地盤検討委員会議事要旨

「第1回瀬目トンネル検討委員会」の意見とその対応

第一回委員会意見とその対応

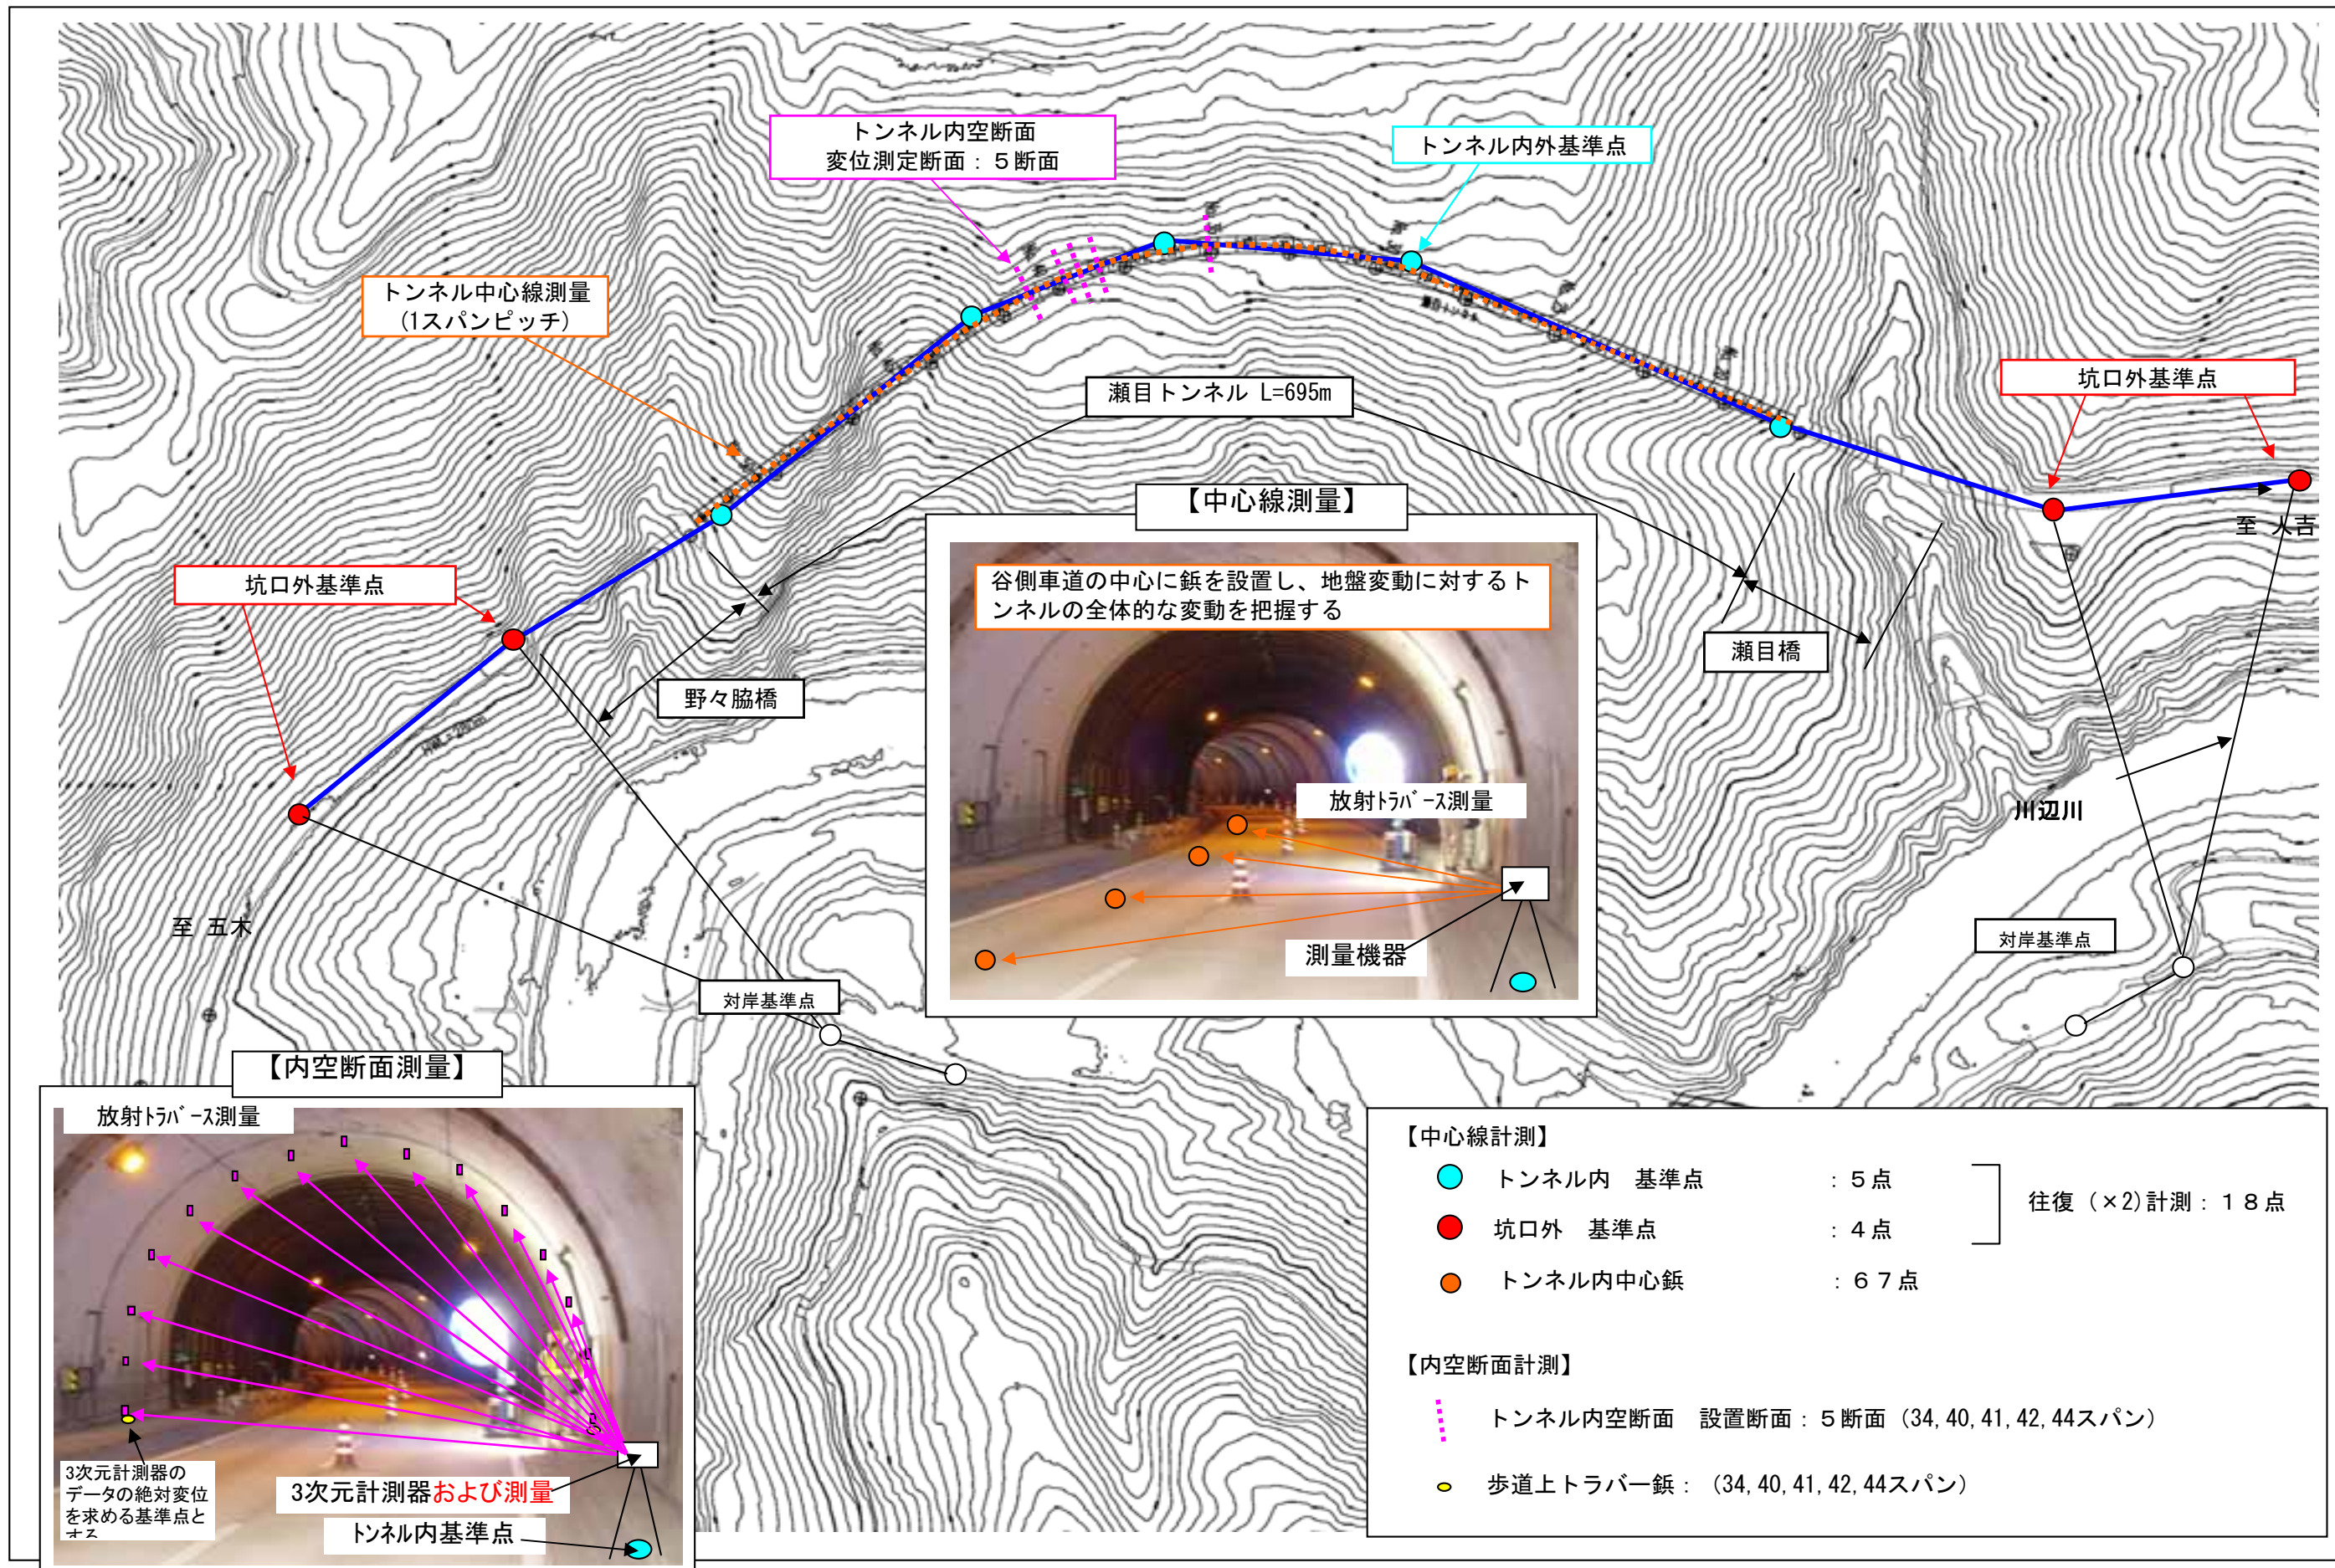
対象	意見の内容	対応結果	備考
トンネル全体	トンネルの中心線の移動の調査を行う必要がある。	[結果] トンネル外部の定点から、高精度の測量を定期的に行い延長方向の全体的な移動・沈下を把握する。	(P- 8)
トンネル内計測	光ファイバー変位計の変位量と降雨の関係に相関はあるか。	[結果] 水位の上下動に呼応する変位量の変化は確認されなかった。	(P- 3)
	光ファイバー亀裂計の設置された根元のコンクリートが浮いていないか確認すること。	[結果] 光ファイバー亀裂計2箇所及び42スパン変位計の第1断面は、固定部コンクリートの剥離を生じて計測の目的を果たさないため撤去する。 また、40スパンの6/21の剥離箇所の光ファイバー変位計は再設置により適正化を図った。	(P- 9)
	光ファイバー変位計の警報基準について、チェックする必要がある。	[結果] 過去の警報発令時の状況から、現行基準の半分の値としてもより多くの変状や剥離を確認できないため、現行基準は適性であると判断される。	(P- 3)
	亀裂の累積増加傾向や一定状態などの評価・判定手法として、AE（アコースティックエミッション）の活用も考えてみてはどうか。	[結果] 現段階では、亀裂の増加傾向や地盤の動きについて、亀裂調査および直近のボーリング孔を利用した傾斜計の常時観測により判断していきたいと考えている。	
	H鋼支保工に歪みゲージ張って、H鋼に係る荷重を測定するのはいかがか。	[結果] 現段階では、覆工から受ける荷重状態及びH鋼の耐力確認について、覆工・H鋼支保の状態変化・内空変位計測・光ファイバー変位計により判断していきたいと考えている。	
トンネル内監視・管理	・基準値による判定手法の外に、観測データのトレンド・傾向に注意して管理することも必要である。 ・亀裂の進行度合いを管理する方法としては亀裂密度によるものがある。	[結果] 亀裂密度は1スパン毎で算出することで、トレンドとして各スパンの変状の進行状況を把握することが可能。 また、計測器のデータからは、現在まではトレンドとして扱えるものは確認されていない。	(P- 10)

クラックの長さ・伸びについては、現地での管理が可能な手法を取る必要があるのではないか。	[結果] 重点的に管理する必要があるクラックを選定し、マーキングによる管理を行い、異常時などに現地確認をすることで、トンネルの状態把握を行う。	(P- 11)
	40スパンの亀裂については、監視機器の追加が必要ではないか。	[結果] 40スパンは、剥離が生じたため応急対策工事を実施した。 また、光ファイバー変位計も正常な作動状態に再設置したので機器の追加は行わない。	
応急対策	観測の異常が出たら補強することで、安全を確保していくことが大事である。 その意味から40スパンの山側のせん断クラック出現に対しては、H鋼支保工設置の必要がある。	[結果] H17.6.21の警報（No40スパン）を受け、40スパンの支保工設置及び金網設置による剥落対策を実施。（H17.10実施）	(P- 12)
	現在の金網の隙間から小さいコンクリートの落下を防ぐため、網目の小さい金網の利用を考えた方がよい。	[結果] 通行の安全を確保するため、剥落対策として金網を設置した部分についてはビニルシートによる被覆（38～40スパン車道上）を実施。（H17.10実施）	
	38～39スパンについては、剥落対策が必要ではないか。	[結果] 38, 39スパンについては、金網・ビニルシートによる剥落対策を実施。（H17.10実施）	
対応体制	警報が鳴った時の対応・体制が一番重要である。 過去の警報発生時の対応を整理すること。	[結果] 第1回委員会後に発生した警報についての対応状況は下記のとおり。 H17.6.21平日16:15警報発生 ・川辺川ダム第二出張所職員の現地到着：約10分後 ・地元道路維持業者の現地到着：約30分後 ・振興局職員の現地到着：約1時間後

コンクリート剥落部の計測

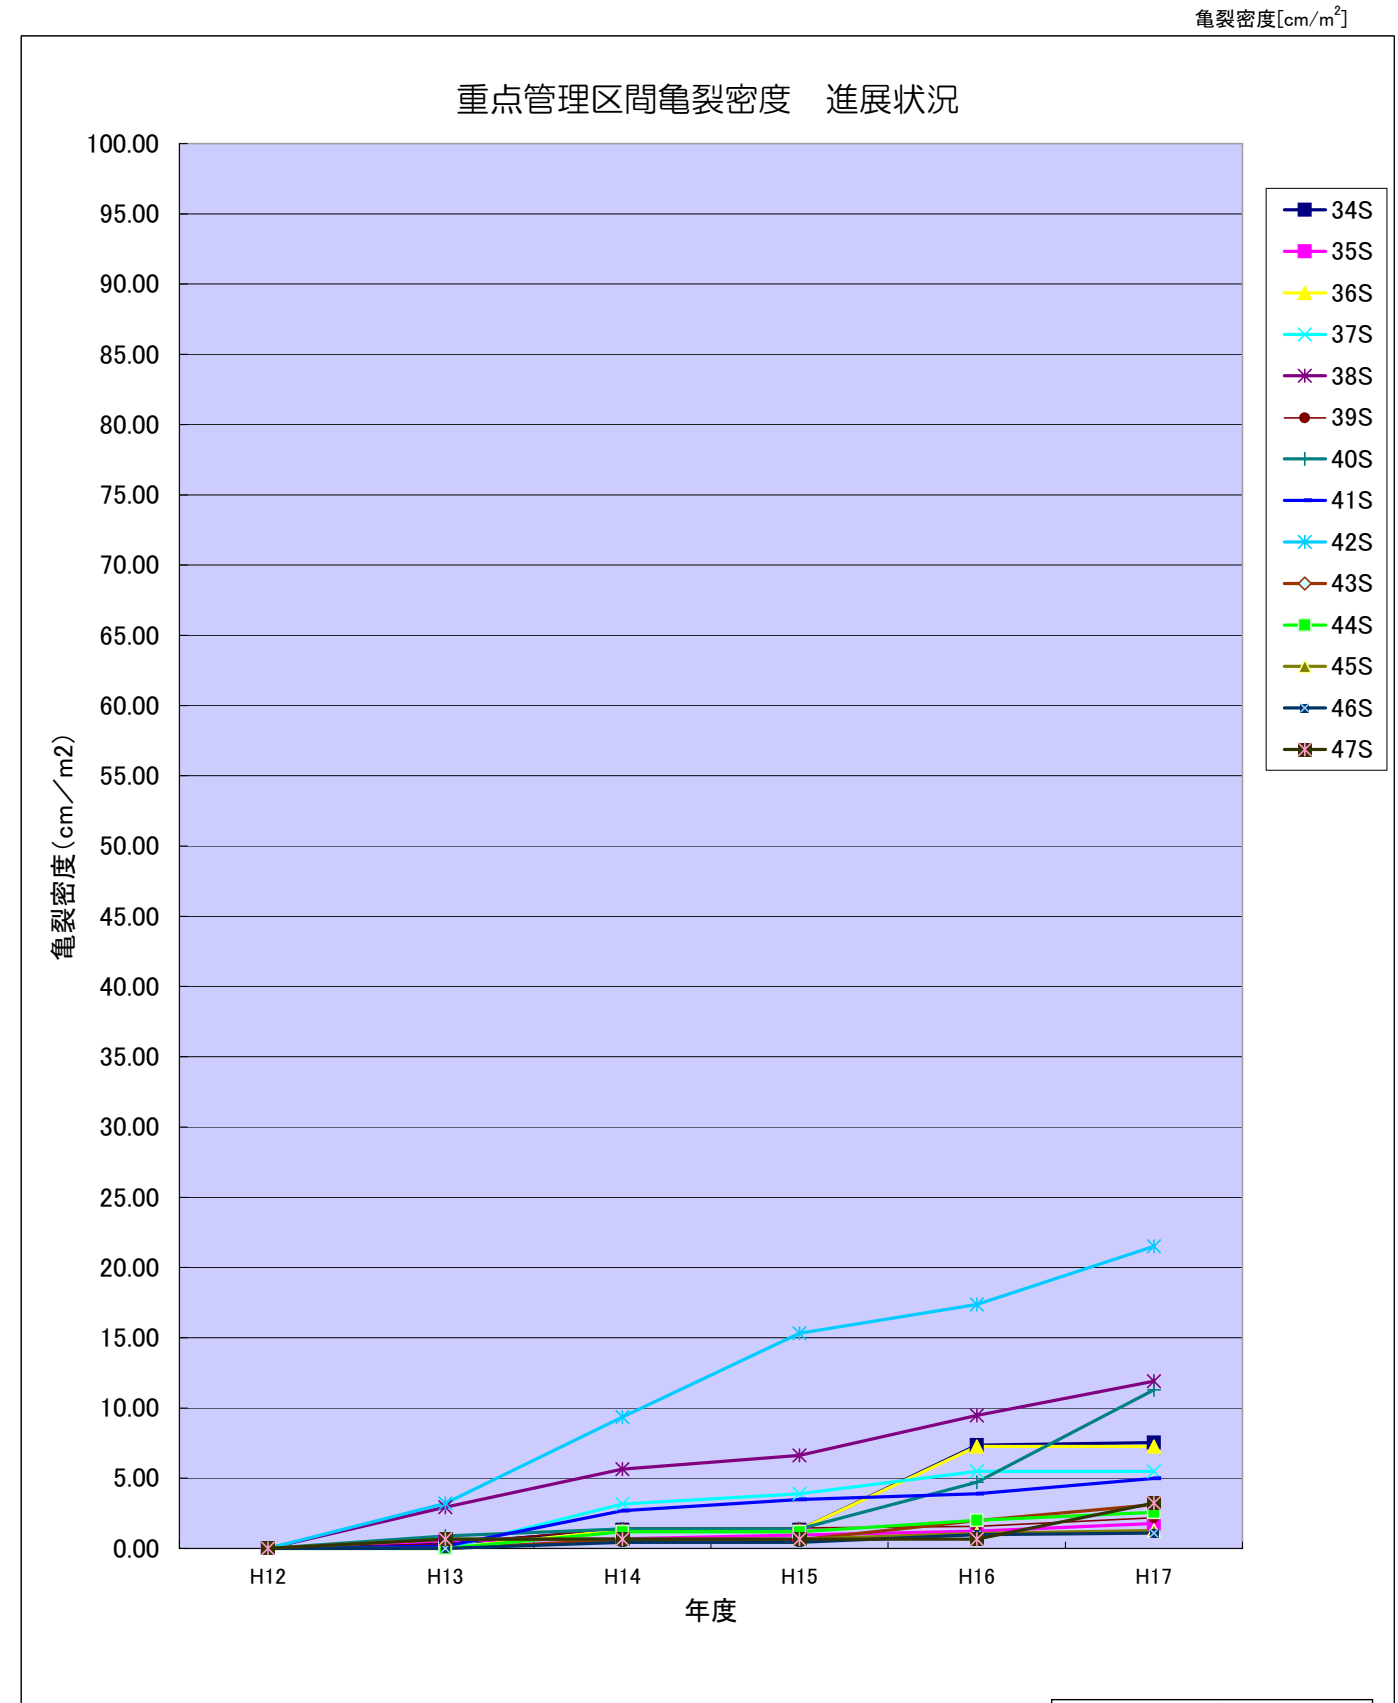
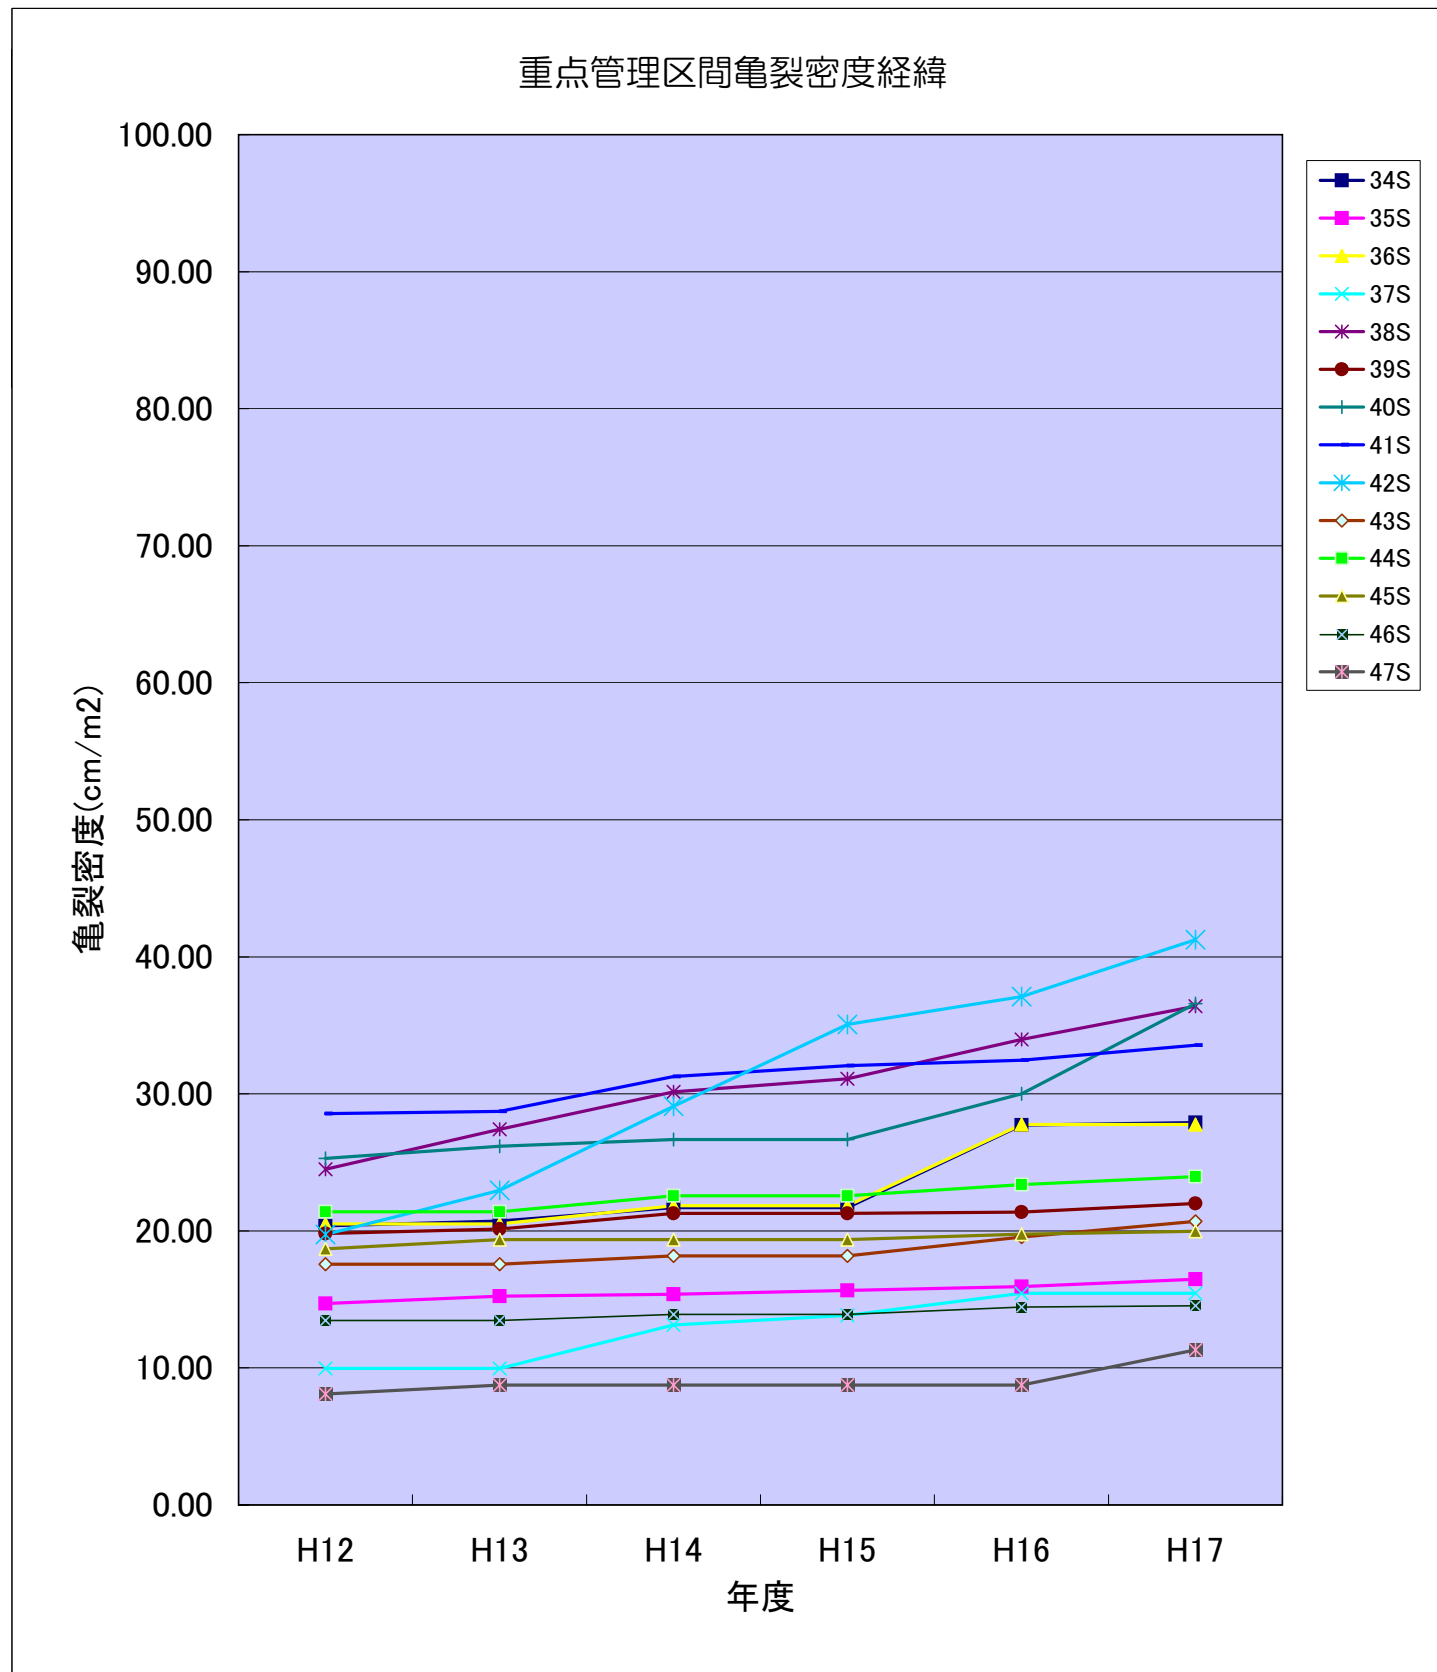
写真①: 第3断面(42スパン)No1センサー部分。コンクリート剥落部を計測しており、再設置は困難であるので撤去。

42スパンの谷側に設置しているクラック変位計については、点検の結果はコンクリート剥落部に設置されていることから、撤去を予定。
